关键词：CD132 换档器手柄螺钉松脱。

文号：07Q2/108

适用车辆：长安福特马自达生产的蒙迪欧 2.0L 自动档车（CD4E 变速箱）。

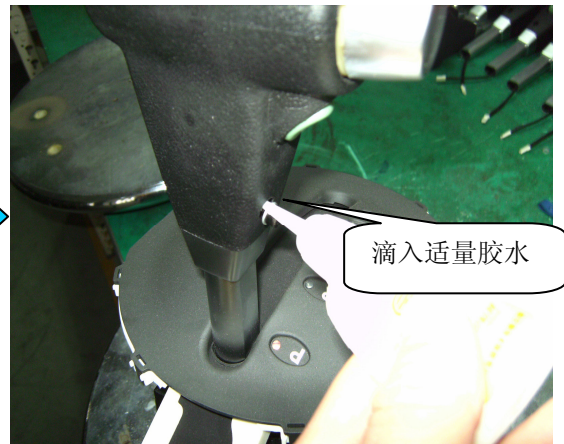
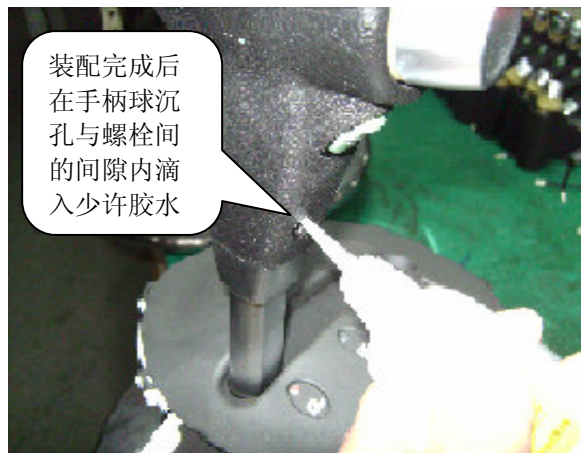
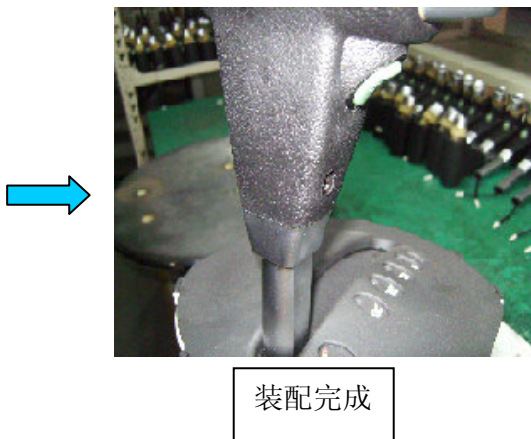
问题：发现个别车子换档器手柄螺钉在车子的使用过程中有松脱的现象。

如再有螺钉松脱现象出现，就在螺钉重新紧固的时候涂胶。具体操作方法如下：

- 1、擦拭干净螺栓、垫片及手柄球螺栓过孔上的油污；
- 2、把螺栓旋入手柄球内，螺栓进入四分之三时，在螺栓头端滴入适量胶水（注：胶水不能过多，以胶水不流出为宜）；
- 3、滴好胶水后，尽快按作业指导书旋紧螺栓（装配扭矩为  $1 \pm 0.3 \text{ N m}$ ，因该胶在 3 至 5 秒便会凝固，所以滴好胶后间隔时间不能过长。），旋紧螺栓后再在螺栓头部滴入少许胶水在螺栓头部与手柄球沉孔处的间隙内。操作完成后将胶水瓶口堵住以备下次使用；
- 4、装配完成后，按使用状态，在 P 档反复多次按下手柄球按钮，以防止胶水粘住传力芯杆。
